INA SERVİS BÜLTENİ

Tedarik Edilen Cıvataların Kullanılması

Soğutma pompası gövdesi değişikliği

Üretici:	Ford
Model:	C-Max, Fiesta, Focus, Mondeo, S-Max, Transit
Motor:	1.8 TDCI
Parça no.:	538 0256 10

Resim 2: Soğutma pompasının değiştirilmiş bağlantı noktaları

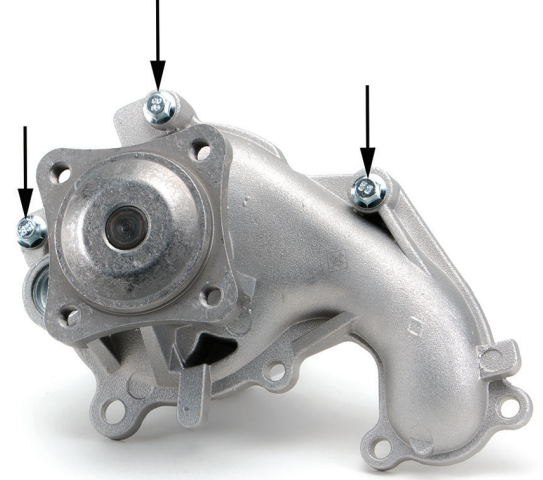
538 0256 10 soğutma pompası değiştirilmiştir. Pompa ile verilen cıvatalar (M6x37) gösterilen üç bağlantı noktasında mutlaka kullanılmalıdır (Resim 2).
